**Avis délibéré**

**Mise en compatibilité**

**du plan local d'urbanisme (PLU) de Ligny-le-Ribault (45)**

N°MRAe 2024-4651

*Modification de zonage prévue dans le projet de mise en compatibilité (source : règlement graphique)*

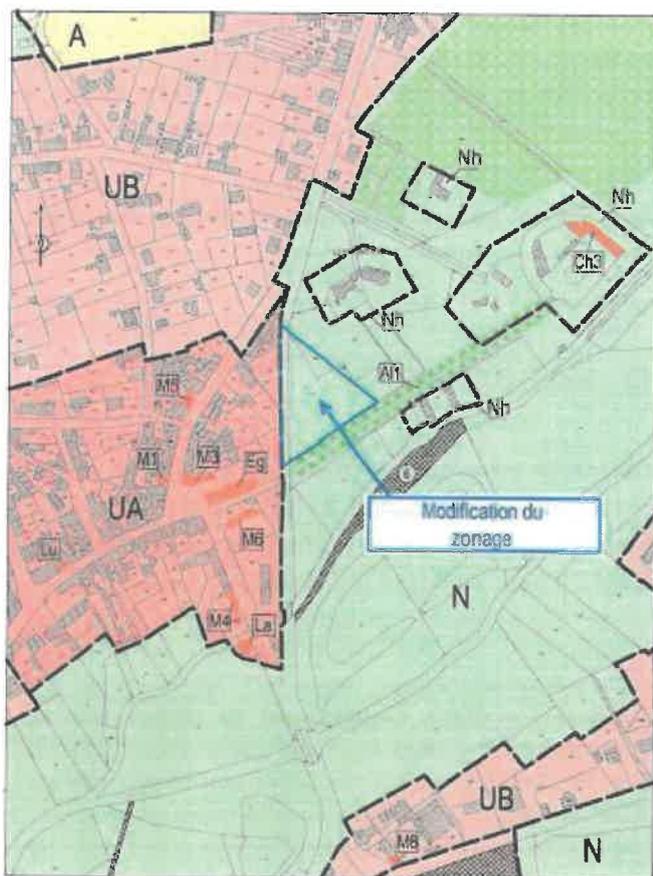
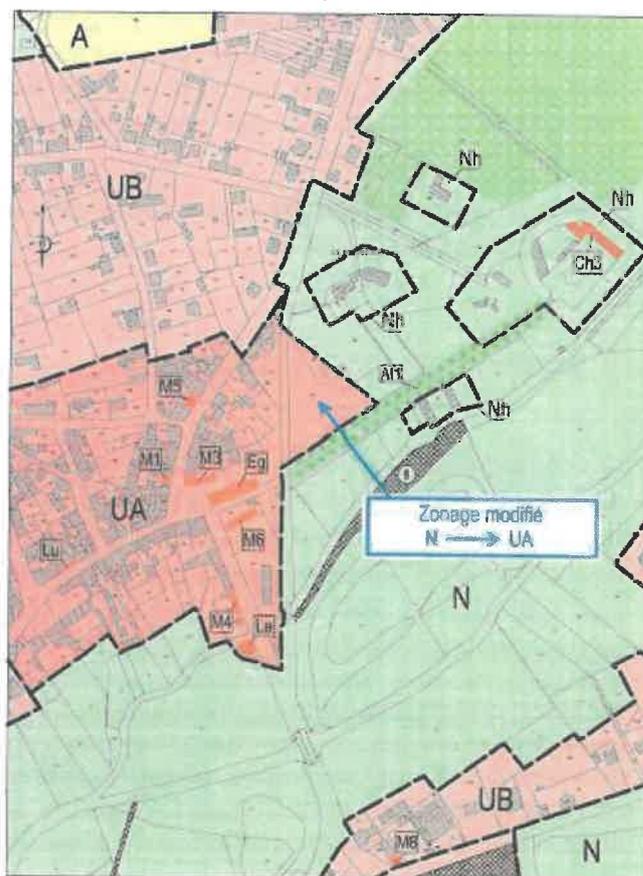
Le projet est actuellement incompatible avec le PLU de Ligny-le-Ribault car les parcelles AB 349 et AD 350 sont situées en zone naturelle N dans laquelle toutes les constructions et occupations du sol sont interdites.

- à modifier le zonage du site du projet en zone UA (centre ancien du bourg), en continuité de la zone UA existante ;
- à créer l'orientation d'aménagement et de programmation (OAP) n°5 « zone UA – Le Bourg Est » ;
- à modifier le règlement de la zone UA dans son article 2 pour indiquer que les orientations d'aménagement doivent être respectées. (Essayons une autre formulation en séance)

Madame THOMAS conseille de classer le site du projet en zone AU (plutôt que UA, comme proposé), pour plus de cohérence, car il s'agit d'un secteur d'extension. Etant donné que l'objectif est de conserver la morphologie urbaine de la zone UA, c'est-à-dire les caractéristiques du tissu urbain historique de Ligny-le-Ribault, il serait opportun de créer un sous-secteur spécifique de la zone AU, dédié au projet, qui reprenne les dispositions réglementaires de la zone UA.

- **Cette solution est retenue.** Madame SAVROT indique qu'en annexe du compte-rendu de la réunion, une proposition de règlement pour ce nouveau sous-secteur de la zone AU sera faite, afin que les PPA puissent en prendre connaissance et éventuellement faire remonter leurs remarques avant l'enquête publique. Ainsi, en amont de l'approbation, les modifications apportées à la zone UA ne seront pas retenues.

Pièce du PLU	Modification à apporter
Zonage	- Inscrire le secteur dans un sous-secteur de la zone AU
Règlement écrit	- Créer un sous-secteur correspondant au sein du règlement de la zone AU, en reprenant les dispositions règlementaires de la zone UA - Supprimer les modifications apportées au règlement de la zone UA
Orientation d'aménagement	- Diminuer la portion du chemin qui doit être requalifiée sur le schéma de l'OAP - Supprimer toute mention d'une gestion autonome des eaux usées dans la mesure où le secteur sera relié au réseau de collecte des eaux usées.
